VOLVO

VERKSTADS- MEDDELANDE

BETR.	PRODUKT
KULLED, FJÄDER- BEN	P
240, 264	GRUPP
	62
DATUM	NR
December 1974	26

Nytt utförande av kullledens infästning i fjäderbenet

Bild 1. Kulleinfästning

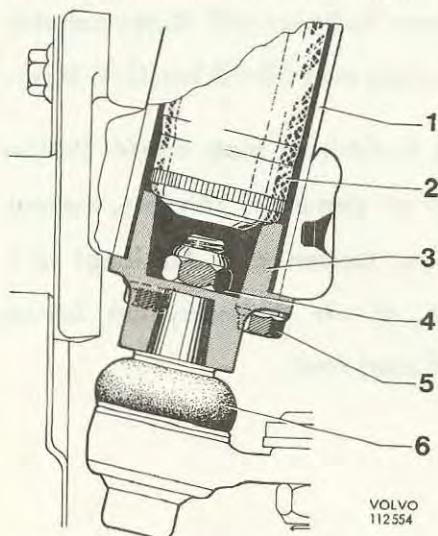
Ett nytt utförande av kulleinfästning har införts i produktionen. Genom att fjäderbenets nedre del har försetts med ett fastskruvat fäste för kullleden (3 bild 1), har metoden för kullebyte blivit betydligt enklare.

Konstruktionsändringen har införts enligt nedanstående:
